Règlementation PLUI – Règlement écrit

2. Projet de modification n°2 Orientations d'aménagement et de programmation (OAP) – Note de présentation – correction

Secteur LERCHENBERG

Extrait OAP :

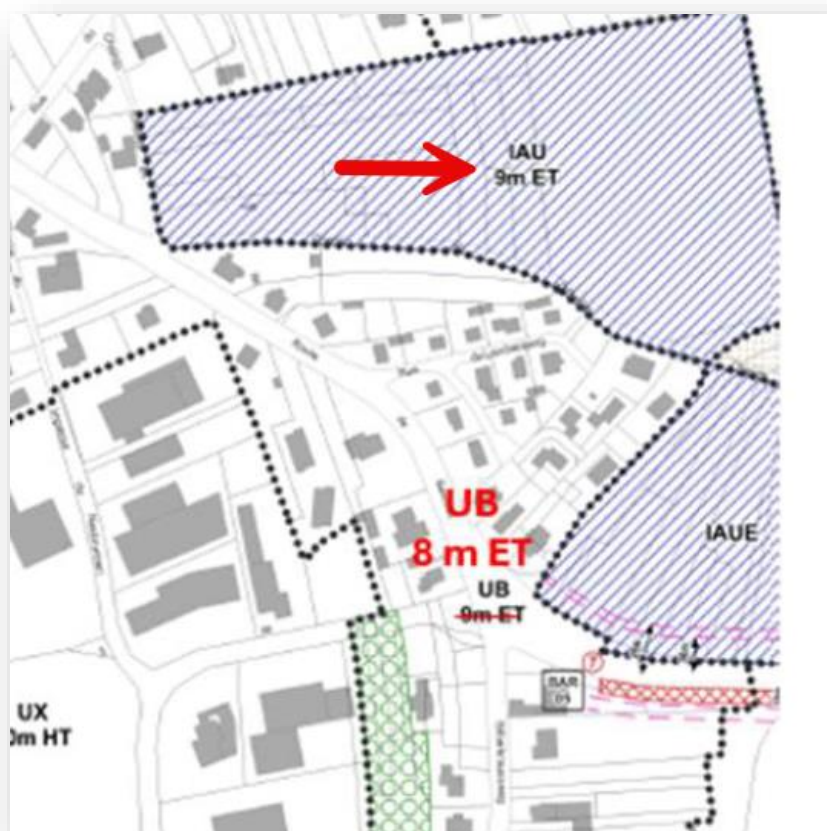
Sauf erreur, la note **OAP** vient en contredire la **note de présentation** indiquant des constructions possibles jusqu'à 4 niveaux (R+3 = 4 niveaux / RdC / 1 / 2 / 3).

1. De préciser dans le document **OAP ainsi que dans le règlement écrit** que la zone qui règlera le secteur JEAN HERRMANN / CHEMIN DE ZELLWILLER en IAU sera limitée à 3 niveaux conformément à la note de présentation relative à la zone, IAU Page 43 : **à R+1+Combles ce qui correspond à 3 niveaux.**
2. De reporter dans la **note de présentation** page 45 la modification de la hauteur en zone IAU à 8m ET

Règlement graphique : Création d'une zone à hauteur limitée

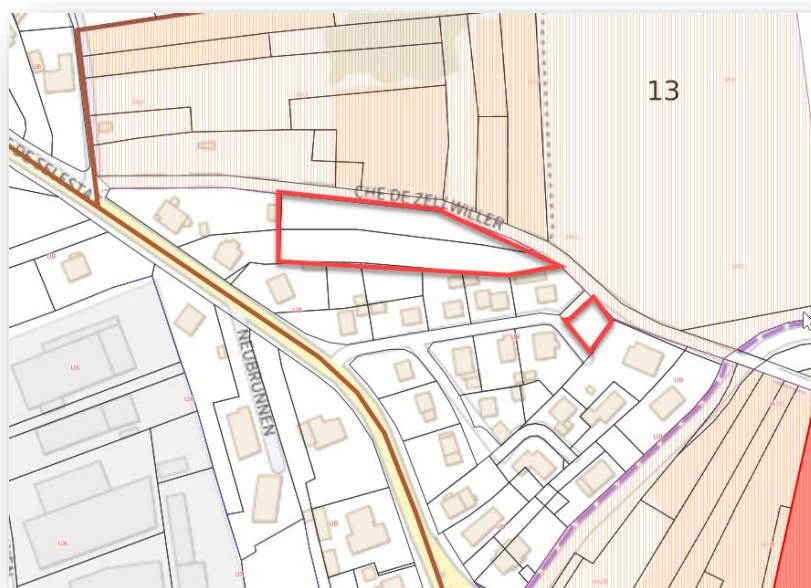
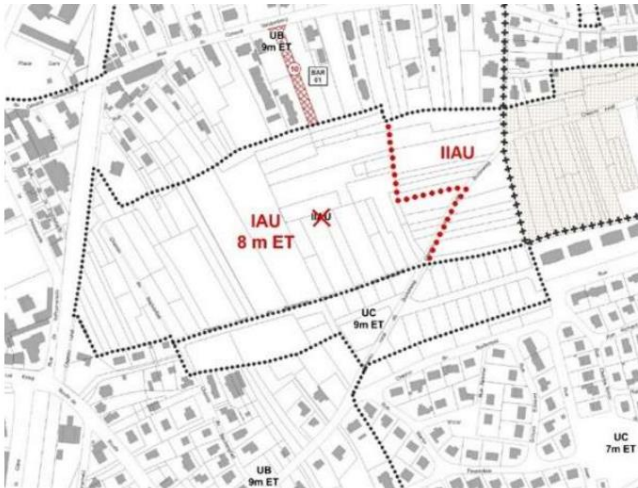
La modification du PLUI propose une modification des hauteurs de la zone UB de 9m à 8 m ET. Ce qui pourra donner lieu à des constructions maximales de 8m ET + 5m de sous pente autorisé = **13 mètres** de hauteur faîtière.

Les parcelles 0070, 0586 et 598, section 13 se situent en zone UB. Ces parcelles mentionnées se situent géographiquement au sein du vieux lotissement du « Lerchenberg » créé dans les années 1960. Ces parcelles ne sont pas séparées ni par une route, ni par un chemin du lotissement actuel, et sont donc directement accolées aux parcelles déjà construites du lotissement.

Ce lotissement résidentiel est composé exclusivement de maisons individuelles en R+1 ou R +comble de type pavillonnaire. La **hauteur de faîtière** des bâtiments varie entre **6m et 9m**.

Inscrire au règlement graphique, à l'instar de la bande au Bodenreben cf. ci-dessous, et cela pour les mêmes raisons, une zone à hauteur limitée à **5m ET** pour les parcelles 0070, 0586 et 598, section 13.

Cette hauteur permet des constructions de gabarit conforme aux constructions avoisinantes et directes (5m ET + 5m sous pente = 10 mètres maximum) dans le respect du cadre de vie du secteur, sans s'opposer à des formes urbaines plus denses de type intermédiaires, habitat groupé ou maisons en bande par exemple.

*Extrait du règlement graphique (zonage) :
Modification proposée*

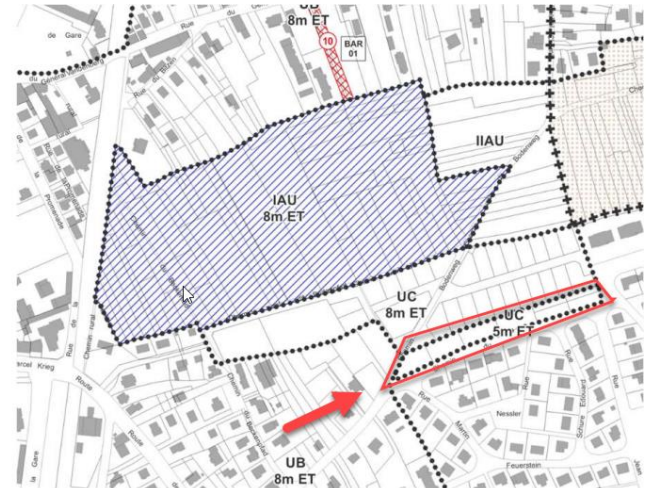
- le règlement graphique ou zonage (plan de zonage n°8 au 1/2000^e) : création d'un secteur UC à 5 m à l'égout de toit (ET) sur les parcelles section 13 n° 510, 509, 589, 588, 501, 502, 505, 506.

Aussi, la modification vise à créer un secteur de zone UC sur cette bande de parcelles dont la hauteur maximale est limitée à 5 mètres à l'égout de toit (correspondant à 10 mètres au faîtage selon le règlement écrit de la zone UC). Cette hauteur permet des constructions de gabarit conforme aux constructions avoisinantes dans le respect du cadre de vie du secteur, sans s'opposer à des formes urbaines plus denses de type intermédiaires, habitat groupé ou maisons en bande par exemple.
